ЗВІТ

за результатами перевірки проектно-кошторисної документації

Об'єкт: «Нове будівництво захисної споруди цивільного захисту – споруди подвійного призначення із захисними властивостями протирадіаційного укриття для потреб Олешнянського ліцею ім. С.Ф. Русової Добрянської селищної ради за адресою: вул. Шкільна, 4-А, с. Олешня Чернігівського району Чернігівської област.»

Стадія «П» (Проект)

Аркуш АР-09

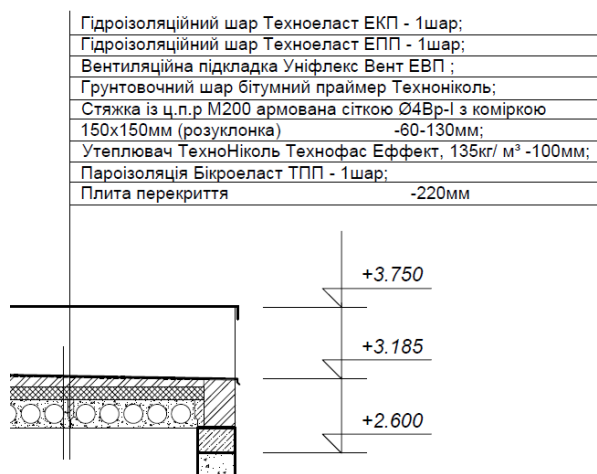
30. Специфікація зовнішніх та внутрішніх дверей – надана специфікація (таблиця) є не коректною по відношенню до визначення проектних рішень. У графі +/- 0,000 вказані числа, потрібно здогадуватися, що це кількість. Позначення заповнень дверних прорізів не відповідає ДСТУ EN 14351-1:2020 та ДСТУ EN 14351-2:2020, надані не всі позначення. За межами специфікації вказане найменування ДЗ 1 – чому не в таблиці? Згідно п. 5.3.6 ДСТУ 9243.7:2023 «На планах поверхів виконують специфікації заповнення елементів віконних, дверних і інших прорізів, щитових перегородок, які замарковано на планах, розрізах і фасадах, згідно з формою И.1 або И.2 додатка И, ДСТУ 9243.4. Надати специфікацію та вказати назву згідно норм проектування.

31. Схеми заповнень дверних прорізів. Розмір дверного блоку не може співпадати із розмірами дверного прорізу. Під розмірами вказано що вся ширина це «полотно» - отже схема відображає полотно на всю ширину дверного прорізу, коробка відсутня. Враховуючи це зауваження привести у відповідність розміри заповнень дверних прорізів із дверними прорізами у комплекті КБ. Розрахувати ширину дверного прорізу враховуючи нормовані ширини вільного проходу згідно норм (900мм...1000мм тощо), влаштування шву ущільнення примикання коробок до відкосів. В специфікації додати посилання на ДСТУ відповідних видів дверей та вказати облаштування довідниками.

32. Марка ДМП 3л у специфікації вказана ширина 900мм, а на схемі це двуполотні двері загальною шириною двох полотен 1300мм. Привести у відповідність. ДМ1л- згідно плану 4 шт. – перевірити.

33. Примітка 2 – виробник заповнень дверних прорізів уточнює розміри прорізів шляхом складання акту-прийому-передачі.

34. Додати примітку «Двері на шляхах руху МГН обладнати пристроями затримання дверного полотна у відкритому положенні»

Аркуш AP-14

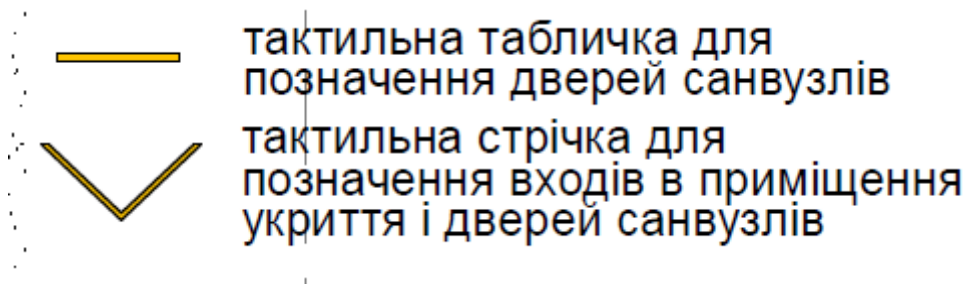
43.4 Обґрунтувати улаштування попереджувачої (або інформаційної) ТС перед проходом 1300мм.

Аркуш КБ-03

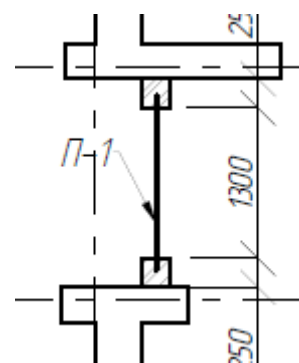
- П-1 зазначено як і марка і позиція. Це не вірно: МАРКА перемички вказується по ДСТУ Б В.2.6-55:2008, а ПОЗИЦІЯ перемички позначається на плані – П-1...П-3.
- Зазначена кількість відноситься до марки чи позиції?
- Обґрунтувати графу КІЛЬКІСТЬ МАРОК на укриття?
- Відсутні дані що до норм до перемичок (по ДСТУ Б В.2.6-55:2008)
- Відсутні дані маси одиниці кг (потрібні для кошторисної документації)

Згідно вказаних помилок у наданій відомості, виконати «Відомість перемичок» та «Специфікацію елементів перемичок» по додатку В ДСТУ 9243.7:2023.

Згідно п.6.3.8 ДСТУ 9243.7:2023 На схемі розміщення перемичок виконують відомості перемичок згідно з формою 4 та специфікацією елементів перемичок згідно з формою 5. Приклади заповнення відомості і специфікації елементів перемичок наведено в додатку В.

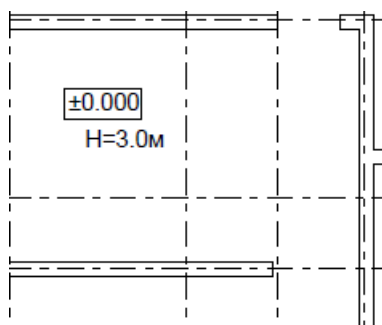
4.3 Відсутні розмір товщини стін. Згідно АР-04 товщина 250мм. На мурувальному плані проставити всі товщини стін.

Вузол влаштування покрівлі

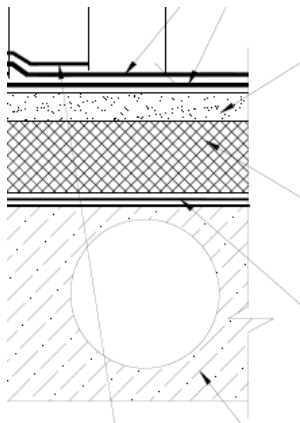
Обґрунтувати утеплення покрівлі при відсутності утеплення конструкцій стін.
 Обґрунтувати марку стяжки М200!
 Також схема перерізу не відповідає перерізу на вузлі парапетної стіни:

Розріз 1-1

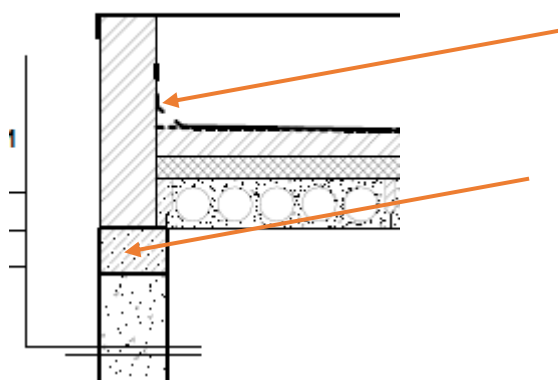
34.3 Не відповідність вузла та розрізу

Вузол парапетної стіни

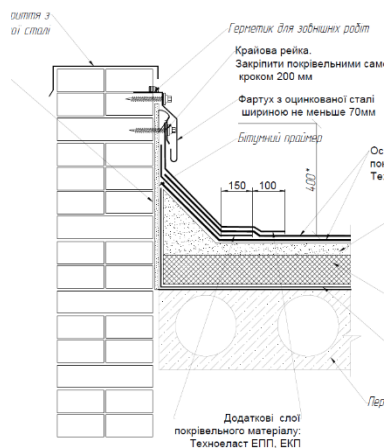
Відсутній монолітний пояс, не відповідність штрихування, не зрозуміле опирання плити перекриття.
